Junto con saludar en relación a la respuesta de ORD N°096/2022 de fecha 21 de enero 2022 el que individualiza en su materia: Solicita intervención sobre el estado de la Iglesia de la Virgen de Asunción de Ticnamar y remite informe técnico, se procede a informar:

MAT: Solicita intervención sobre el estado de la Iglesia de la Virgen de la Asunción de Tichamar y remite informe técnico

INFORME TÉCNICO
ESTADO IGLESIA DE LA VIRGEN DE LA ASUNCION DE TICNAMAR Y CAMPANARIO

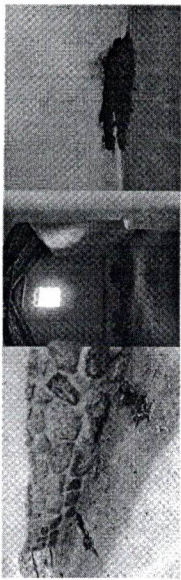
- La estructura de andamiaje que rodea la torre se encuentra cubierta por malla raschel solo en algunos puntos como se puede constatar en las imágenes.
- El sobrecimiento de piedra está siendo afectado por la escorrentía de aguas lluvias, ya que, el agua está disolviendo el mortero de barro que une las piedras poniendo en riesgo la estabilidad de la torre.

- Los muros de adobe de la torre se encuentran húmedos, a pesar de que hace dos días no ha llovido en la localidad, por lo que se infiere han absorbido agua por capilaridad y que pueden debilitarse en un futuro.

- Las ramas de la vegetación circundante al campanario de la torre han crecido con el paso del tiempo lo que al llover provoca que este oscurea sobre la torre debido a la influencia del viento

Por último, los vanos se encuentran sin protección, siendo propensos estos espacios para entradas al recinto y así, al anidaje de aves.

- Para la protección de la torre: Cubrir el andamiaje con polietileno, para proteger la torre que se encuentra expuesta a las condiciones climáticas.
- Para el sobrecimiento: Nivelar el perímetro de la torre construyendo una pendiente hacia afuera para que el agua penetre en el cimiento y sobrecimiento. Poner una cama gravilla en el borde del cimiento, además de una capa de 10 cm en un radio de 2 metros.
- Cubrir los vanos y realizar una poda general en el terreno alrededor.

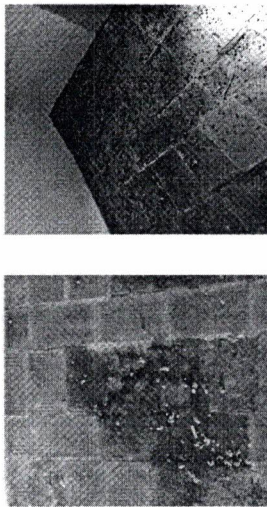
- Existen humedades y desprendimiento de revoco en tres sectores del sobrecimiento interior en la nave debido a la infiltración de aguas lluvias por el suelo. Siendo el más preocupante el que se filtra desde el exterior

- Nivelar el perímetro de la nave y generar pendiente hacia afuera para que el agua no llegue al cimiento y al sobrecimiento. En su defecto realizar una zanja que permita reconducir el agua y las humedades externas. Poner gravilla en el borde del cimiento y una capa de 10 cm en un radio de 3 metros.
- Reparación de revoque y pinturas por la humedad.
- Reparación de goteras en techumbre.
- Alargar aleros en zonas afectadas.
- Cubrir con paja brava las zonas que faltan de tal manera que quede tupido.
- Poner malla metálica o algún otro material afin para tapar los vanos.

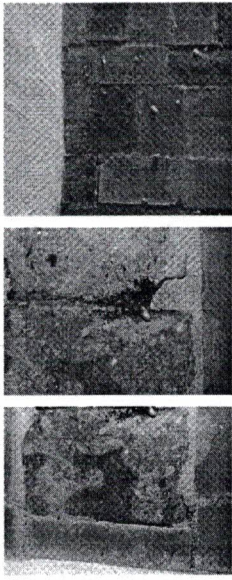
- Goteras en la techumbre en dos puntos dentro de la nave

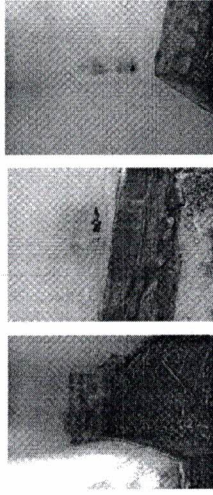
-Existe desprendimiento de revoco en el exterior, existiendo humedades por aleros cortos, que además gotean en la superficie exterior de los muros

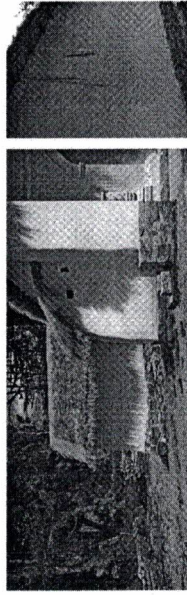
- En algunas zonas falta paja brava en la cubierta, o no esta tupido.
